Акт обследования №4

ДОЛ «Манжерок» на предмет доступности образовательных услуг для инвалидов и других МГН

фото 1. Территория, прилегающая к лагерю

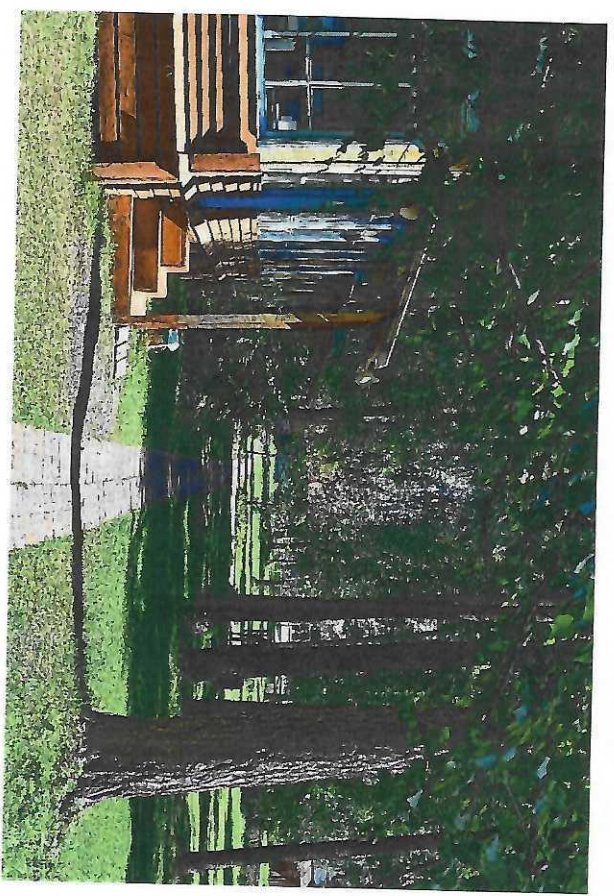
№ п/п	Наименование функционально-планировочного элемента	Наличие элемента			Выявленные нарушения и замечания	Значимости для инвалидов (категория)	Работы по адаптации объектов	Виды работ
		есть/нет	№ на плане	№ фото				
1.1	Вход (входы) на территорию	есть	-	2	- Отсутствует доступные для МГН элементы информации об объекте (п. 4.1.1 СП 59.13330.2012)	все	- Повесить уличный стенд/вывеску с дублированным шрифтом Брайля	ТСР, Орг
1.2	Путь (пути) движения на территории	есть	-	6-7	- Неровная поверхность (в т.ч. насыпная поверхность) - отсутствуют оборудованные места отдыха МГН; - Большая территория ОСИ (несколько корпусов) рекомендуется установить уличную меммосхему	К О С	- Укладка территории тротуарной плиткой с нанесением цветовой и тактильной маркировки; - установить скамейки для людей с ограниченными возможностями передвижения;	Стр, ТСР, Орг
1.3	Лестница (наружная)	нет	-	-	-	-	-	-

Комментарий к заключению: На пути движения к объекту отсутствуют средства поддержки инвалидов. Поверхность пути на территории не имеет крупноструктурных материалов, на пути движения отсутствуют выступающие объекты. Однако пути движения затруднительны для инвалидов, передвигающихся на кресле-коляске. Также в виду большой территории рекомендуется установить схему передвижения по территории, адаптированную для слабовидящих.

Фото 5. Лестниця (наружная)

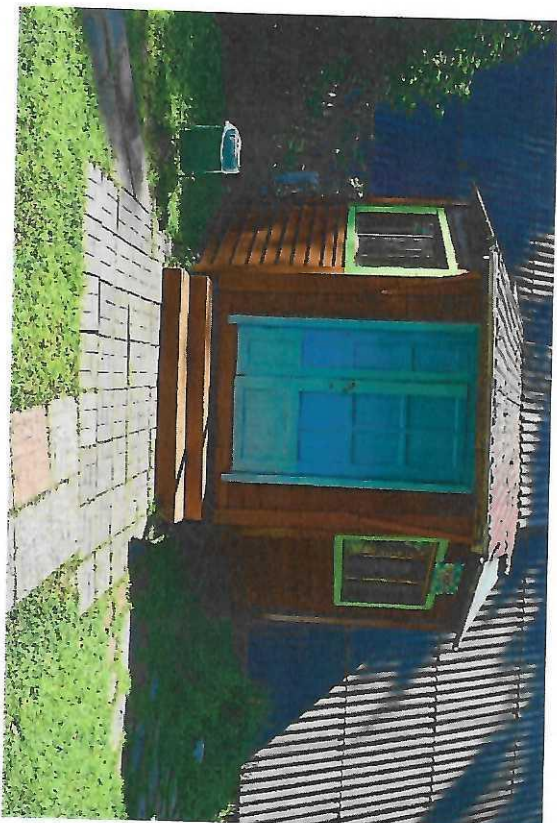
№ п/п	Наименование функционально-планировочного элемента	Наличие элемента			Выявленные нарушения и замечания	Значимость (категория)	Работы по адаптации объектов	Виды работ
		есть / нет	№ на плане	№ фото				
2.1	Лестница (наружная)	есть	-	5	- не дублируются подъемными устройствами - краевые ступени лестничных маршей не выделены цветом или фактурой (п. 4.1.12 СП 59.13330.2012)	Все	- Разместить предупреждающие уличные тактильные плиты перед лестницей (с обеих сторон) - установить пандус с торцевой стороны жилого корпуса	ТСР, ТР, Орг
2.2	Пандус (наружный)	есть	-	6	- ненормативный пандус (не соответствует нормам уклона, покрытие, поручни)	К	- пандус рекомендуется обустроить согласно СП 59.13330.2012 ; - рекомендуется установить	Рек, Орг

Комментарий к заключению: Наружная лестница не продублирована пандусом;

Фото 7. Дверь входная

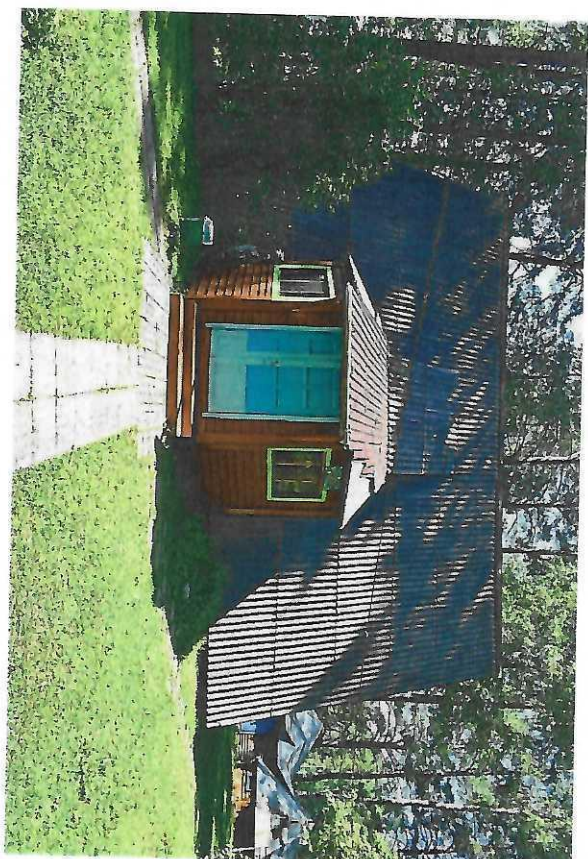
кнопку вызова персонала (переговорное устройство) с закреплением ответственного сотрудника за встречу и сопровождение МГН на объекте;	
2.3	Входная площадка (перед дверью)	нет	-	-	нет информации об ОСИ, дублированной рельефными знаками (шрифтом Брайля);	С	-
2.4	Дверь (входная)	есть	7	- отсутствует предупреждающая тактильная информация перед дверью; - круглая ручка	К, О	- рекомендуется установить доводчик, обеспечивающий поддержку автоматического закрывания дверей, продолжительность не менее 5 секунд и усилием не более 19,5 Нм. - заменить ручку на скобообразную;	Орг, ТСР
2.5	Тамбур	есть	-	8	Замечаний нет;	-	-

Фото 9. Коридор

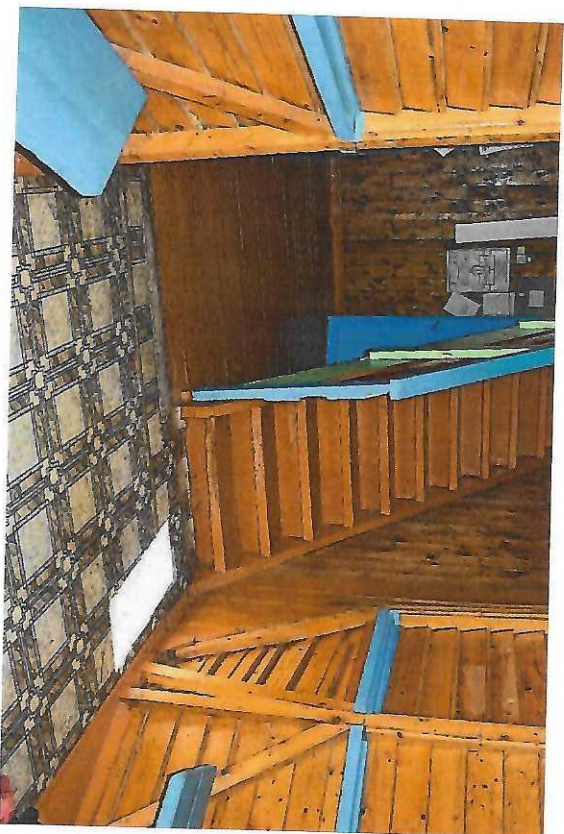
3.1	Коридор (вестибюль, зона ожидания, галерея, балкон)	есть			9, 11	<ul style="list-style-type: none"> - Рекомендуется предусматривать световые маячки. - отсутствие комплексной информации о пути и направлении движения со схемой расположения и функциональным назначением помещений; - отсутствуют горизонтальные поручни вдоль стен, согласно ГОСТ Р 51261; - наличие функциональных препятствий (двери, открывающиеся наружу); 	все	<ul style="list-style-type: none"> - Рекомендуется предусматривать световые маячки. Зоны "возможной опасности" с учетом проекции движения дверного полотна должны быть обозначены контрастной цветом окружающего пространства краской для разметки. - обозначить на схемах наиболее оптимальные пути движения к зоне целевого назначения и санитарно- 	Орг, ТСР, ТР

гигиеническим помещением, обеспечив их комплексной информацией (цветовые и тактильные направляющие); - установить поручни вдоль стен;	
3.2	Лестница (внутри здания)	есть	9	<ul style="list-style-type: none"> - отсутствуют поручни вдоль стен; - Нет тактильной информации перед маршем лестницы; - Нет контрастной маркировки крайних ступеней/ окрашены все ступени целиком/ контрастная маркировка на подступёнках; - лестница не дублируется подъемным устройством; 	К О С	<ul style="list-style-type: none"> - для преодоления вертикальных препятствий требуется приобретение ТСР (лестницехода) - Установить тактильную плитку за 0,8 м до начала марша по длине лестницы - Нанести контрастную маркировку на проступь крайних ступеней 	-

Фото 10. Пути эвакуации (в т. ч. зоны безопасности)

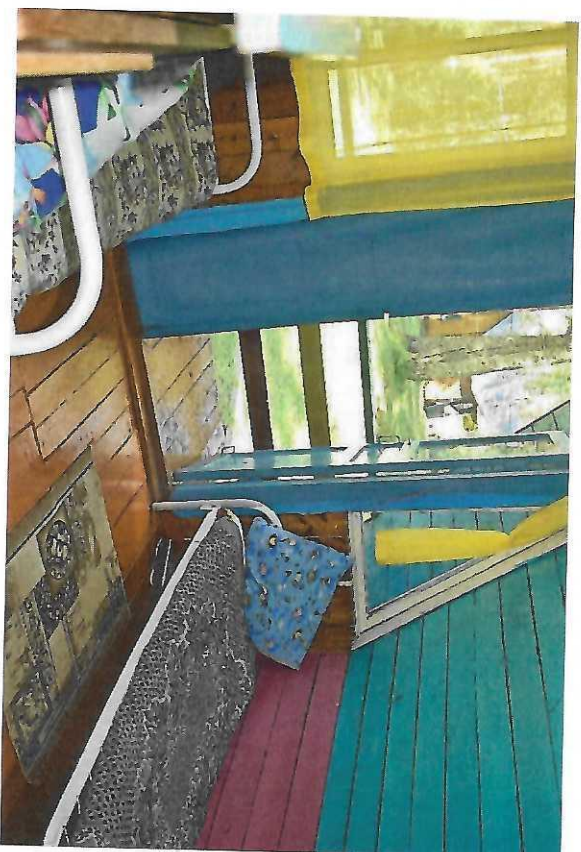
3.3	Пандус (внутри здания)	нет	-	-	-	-	-	-
3.4	Лифт пассажирский (или подъемник)	нет	-	-	-	-	-	-
3.5	Дверь	есть	-	10,12	- Ненормативное размещение информационных	все	- Установить информирующие	Орг, ТСР

обозначений помещений; - Слишком высокие пороги в жилом корпусе;		обозначения помещений: рядом с дверью, со стороны дверной ручки на высоте 1,4 до 1,75 м. дублирование рельефными знаками - реконструкция дверных порогов;	
3.6	Пути эвакуации (в т. ч. зоны безопасности)	есть	10	Замечаний нет	-	-	-
	ОБЩИЕ требования к зоне	-	9-12	- Необходимо установить предупредительную информацию о препятствии	К	- По возможности устанавливать предупредительную информацию (тактильную, визуальную, звуковую) о препятствии (перед дверными проёмами, ходами на лестницы, перед поворотом коммуникационных путей)	Орг, ТСР

Фото 17. Спальная комната

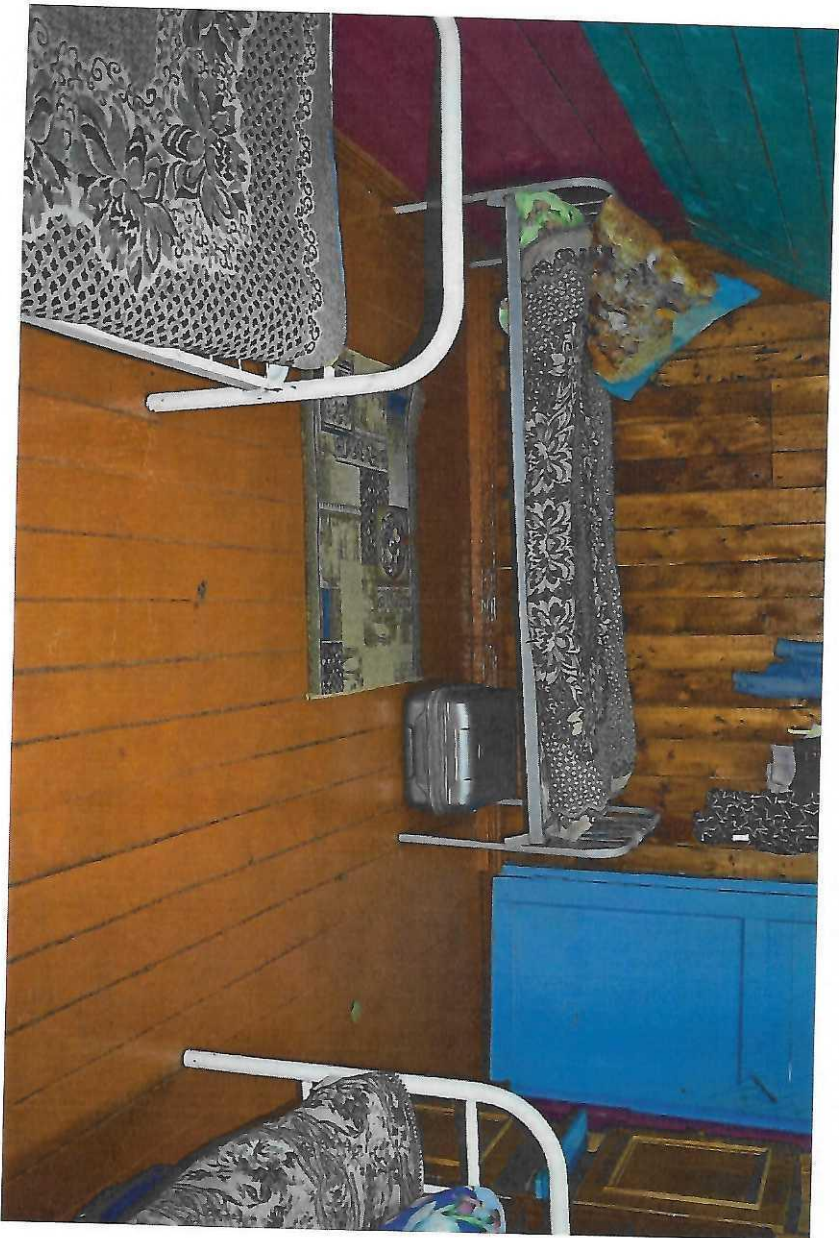
Наименование функционально-планировочного элемента	Наличие элемента			Выявленные нарушения и замечания	Работы по адаптации объектов	Виды работ
	есть/нет	№ на плане	№ фото			
Жилые помещения	есть	-	17	- не закреплены места для проживания инвалидов на креслах колясках	- выделить зону проживания инвалидов на креслах-колясках (с возможность размещения в них и других МГН), на первом этаже ближайшего к главному выходу корпуса	Орг, ТСР

Фото 19. Зона для размещения санитарно-бытовых помещений МГН

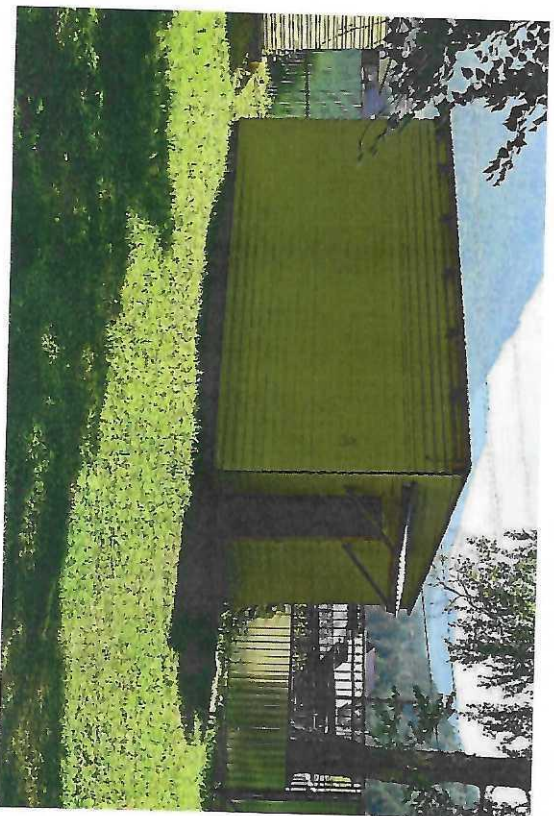
5.2	Душевая/ ванная комната	есть	-	18	- отсутствуют поручни - размеры душевой не соответствуют п. 3.69*	-	- оборудовать не менее одной кабины для инвалидов на кресле коляске	ТСР, Стр
5.3	Бытовая комната (гардеробная)	нет	-	-	-	-	-	-
	ОБЩИЕ требования к зоне			17-20	- Отсутствует универсальная кабина, доступная для всех категорий инвалидов	К, О	Для устранения замечаний – необходимо построить санитарно-бытовые помещения (с подведением воды), на территории, изображённой на фотографии (рядом с корпусом № 1)	Стр

Комментарии к заключению: Санитарно-бытовые помещения жилых корпусов находятся на улице. Для МГН, необходимо построить душевую комнату и туалет в тёплом помещении, находящегося неподалёку от корпуса №1
